Aktz.: 61 26 W 103

Bebauungsplanentwurf "Am Steinbruch (W 103)"

I. Vermerk

über die Öffentlichkeitsbeteiligung gemäß § 3 Abs. 1 BauGB

Haus 2 Lageplan / Abstandsflächen

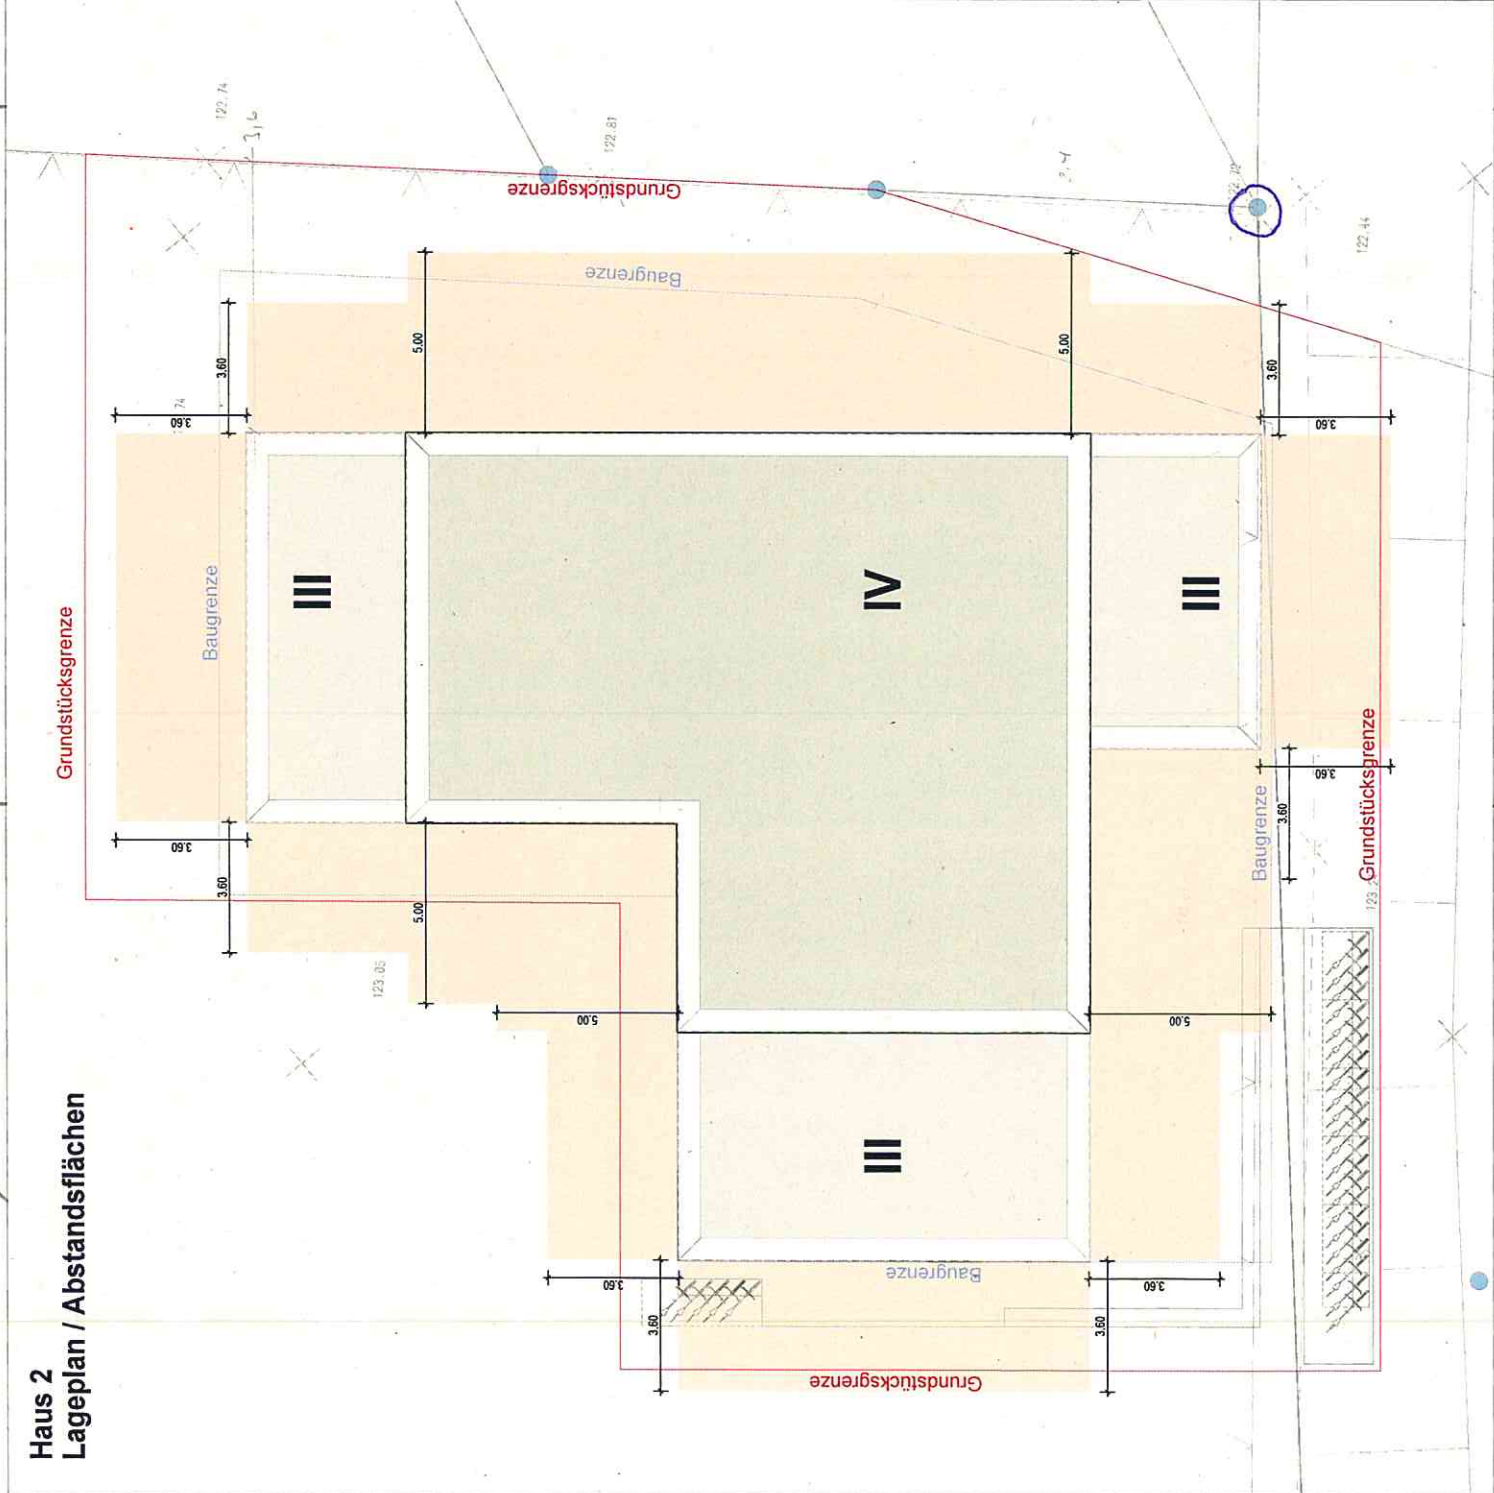
Die geplanten Wohngebäude im Norden, angrenzend an die Wohngebäude "Am Steinbruch 2 - 6" würden sehr nah an die bestehenden Grundstücke heranrücken und wären mit den geplanten 2, bzw. 3 Vollgeschossen plus Staffelgeschoss sehr hoch.

Die geplante Bebauung würde die freie Sicht und die Belichtung stören. Der Wert der Immobilien würde dadurch deutlich reduziert.

Die geplanten beiden benachbarten Wohnblöcke im Norden des Areals, die direkt an unsere Grundstücke angrenzen, sind mit Ihren 2 bzw. 3 Stockwerken + Staffelgeschoss sehr hoch. Der Abstand zu unseren Grundstücksgrenzen erscheint extrem gering. Eine derartige Bebauung würde uns die freie Sicht und zumindest im Winter das Licht nehmen und zudem den Wert unserer Immobilien deutlich reduzieren.

Beim Planungsstand der frühzeitigen Bürgerbeteiligung handelt es sich um einen städtebaulichen Entwurf, welcher die grundsätzliche städtebauliche Zielvorstellung für das Plangebiet darstellt. Es ist davon auszugehen, dass im Zuge der weiteren Konkretisierung der Planung die genaue Lage der Gebäude, entsprechend den Vorgaben der Landesbauordnung bezüglich der notwendigen Abstandsflächen entsprechend der jeweilig geplanten Gebäudehöhen angepasst wird.

Im vorliegenden Bebauungsplanentwurf werden die Baugrenzen in diesem Bereich (östliche Plangebietsgrenze) mit einem Abstand von 3,0 m von der Grundstücksgrenze festgesetzt. Grundsätzlich sind bei jedem Neubauvorhaben die Vorschriften der Landesbauordnung Rheinland-Pfalz bezüglich der Abstandsregelungen zu beachten. Die Tiefe der Abstände beträgt gem. § 8 LBauO Rheinland-Pfalz 0,4 H. In allen Fällen muss die Tiefe der Abstandsfläche jedoch mindestens 3,0 m betragen.

Die Abstände der beiden geplanten Gebäude im Nordosten zu den Bestandsgebäuden betragen zwischen ca. 11 m zum Gebäude "Am Steinbruch 2", ca. 16,5 m zu dem Gebäude "Am Steinbruch 4" und ca. 20 bis 24 m zum Gebäude "Am Steinbruch 6".

Das explizit angesprochene 3-geschossige Wohngebäude im Osten ist zum derzeitigen Planungsstand (Entwurfsplan mit Abstandsflächen vom 28.01.2016, Fa. Wilma) mit einem Abstand zu den jeweilig angrenzenden Grundstücksgrenzen der Baugrundstücke "Am Steinbruch 4 und 6" von mindestens 5 m bis 7 m geplant.

Der tatsächlich notwendige und einzubaltende Grenzabstand der neu geplanten Gebäude wird über die Gebäudehöhen im Bauantragsverfahren, welches dem Bebauungsplanverfahren nachgelagert ist, ermittelt. Dieser Vorgang ist jedoch nicht Gegenstand des Bebauungsplanverfahrens.
